敦賀火力発電所において新たに確認したクロスコネクション事案 に対する敦賀市からの改善指示書（厳重注意）の受領について

2026年8月13日
北陸電力株式会社

別紙：循環水ポンプ冷却水設備・飲料水受水設備概略図

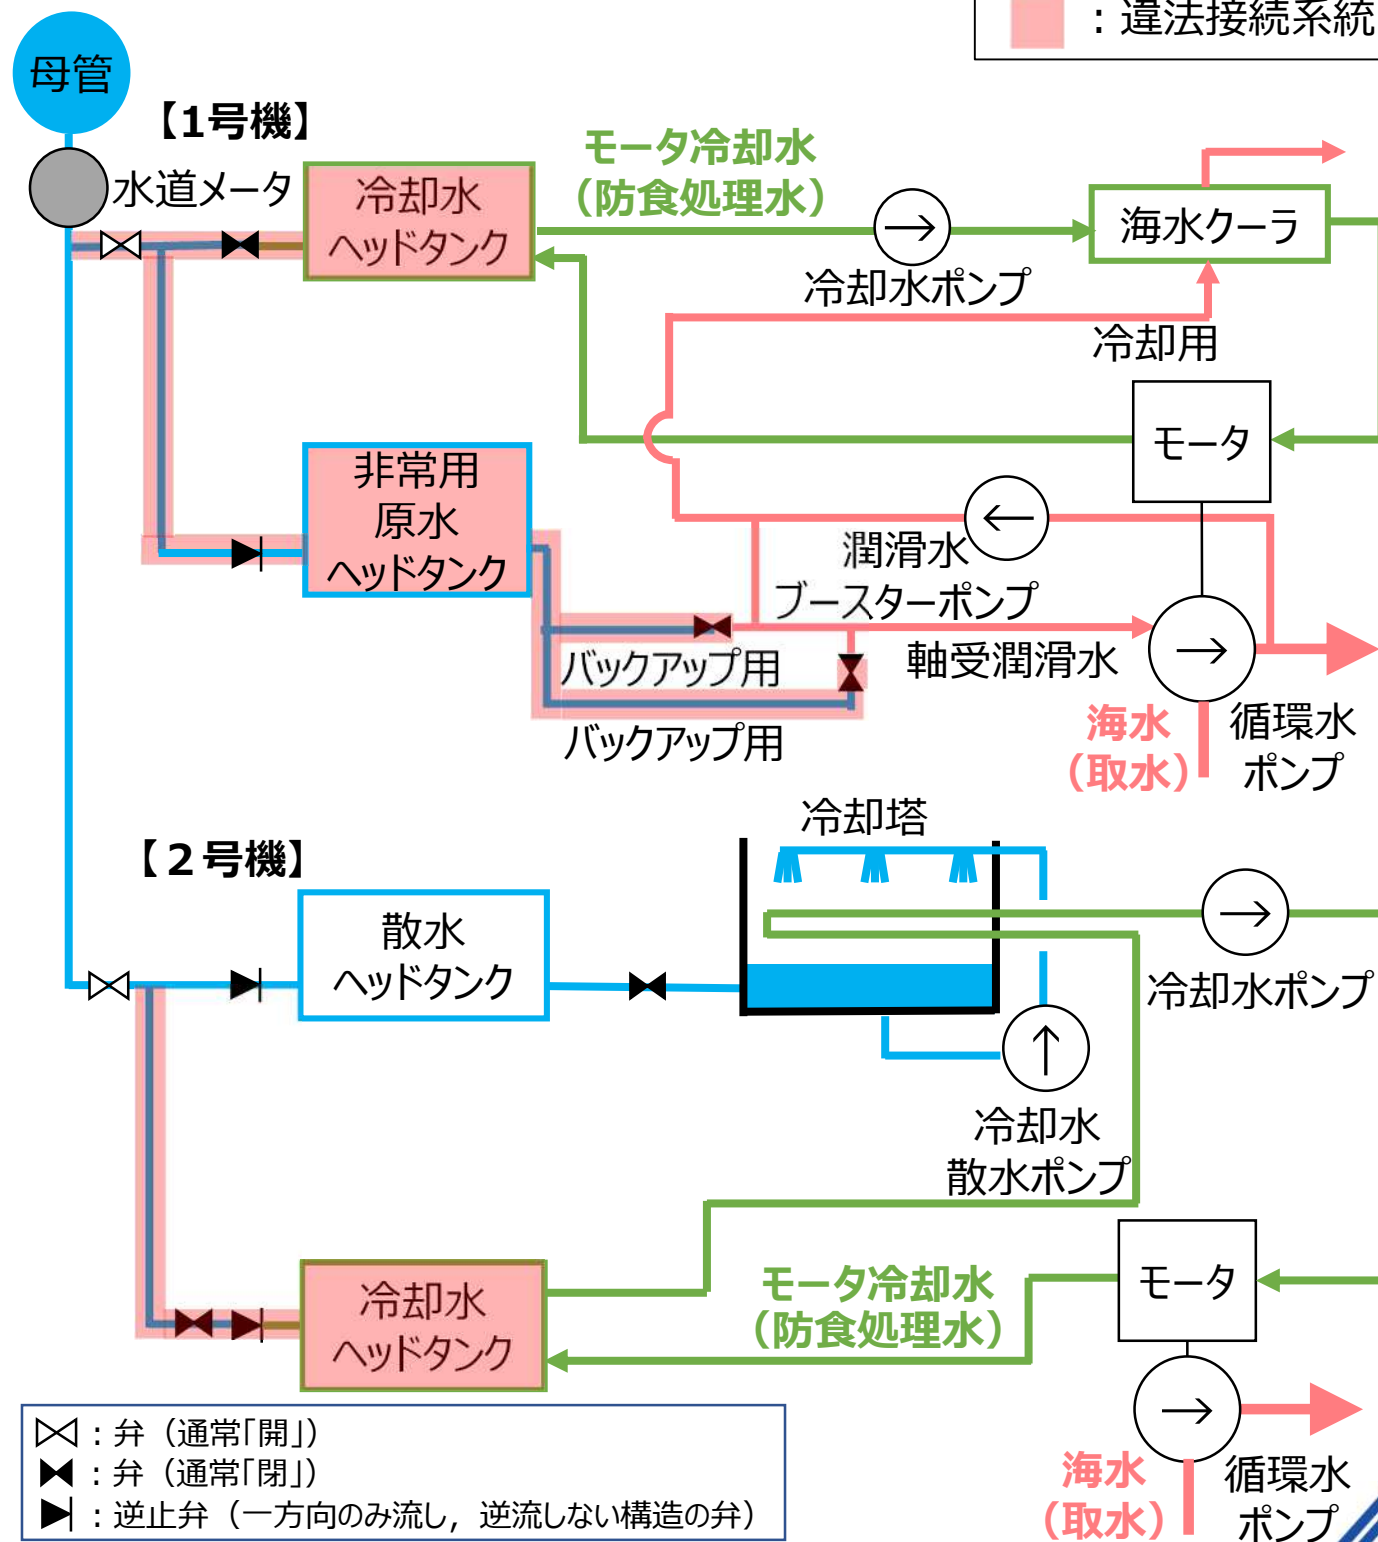
その後、対策の詳細を検討するなかで、その他の設備の一部について再調査を行ったところ、新たに循環水ポンプ冷却水設備と飲料水受水設備においてクロスコネクションが4箇所確認されました。この再調査結果を敦賀市に報告したところ、8月12日、敦賀市より敦賀火力発電所全施設の再度の総点検の実施およびクロスコネクション箇所の上水道配管との即座の切断、当該クロスコネクション発生原因の徹底究明および再発防止体制の強化を指示事項とする改善指示書（厳重注意）を受領いたしました。

なお、循環水ポンプ冷却水設備と飲料水受水設備におけるクロスコネクションによる水道水系統への逆流はありません。
